- Inhalt:
1. Rasenmäher Typ 685
 2. Ni-Cd-Batterie für 5-Stern-Mäher
 3. MHKZ-Anlage für 4-Stern-Mäher
 4. Starter für Rasenmäher Typ 685 und 687/689
 5. Rasenmäher Typ 687/689 mit Membranansaugung
 6. Grasfangvorrichtungen
 7. Akku-Mäher
 8. Vollsynthetisches Zweitakt-Öl
 9. Rumpfmotoren

1. Rasenmäher Typ 685

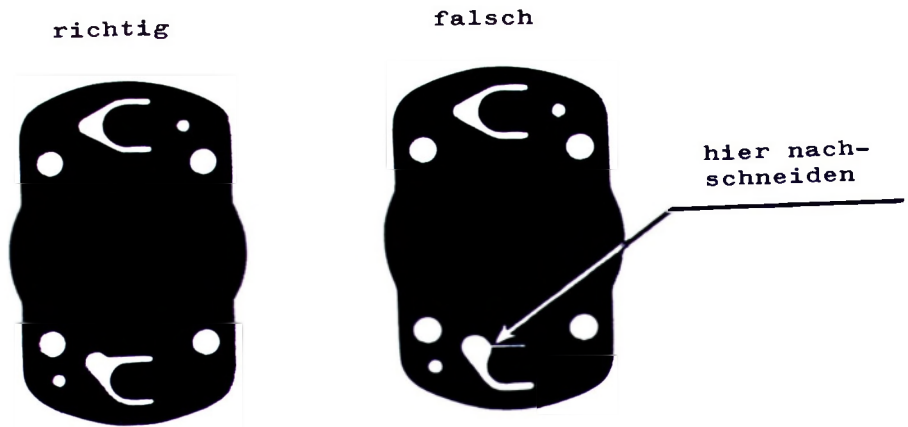
- a) Wenn an Stern-Mähern neuester Ausführung mit Fernbedienung Startschwierigkeiten auftreten sollten, ist die abgeflächte Starterklappe durch eine solche mit einer Bohrung von 7 mm ϕ (Best.Nr. 220-04.924) zu ersetzen.

Der Austausch der Klappe geschieht, indem die Abstützung am Mähergehäuse gelöst und die 2 Schrauben am Vergaser entfernt werden. Nach Abnehmen des Filters samt Saugrohr ist die Starterklappe zugänglich.

Beim Einbau der Klappe mit 7 mm-Bohrung ist darauf zu achten, daß letztere nach links zeigt, wenn man von der Saugseite des Vergasers in Richtung des Zylinders blickt. Bei richtiger Montage muß die Starterklappe in Endstellung völlig schließen und die Körnermarkierung von außen sichtbar sein.
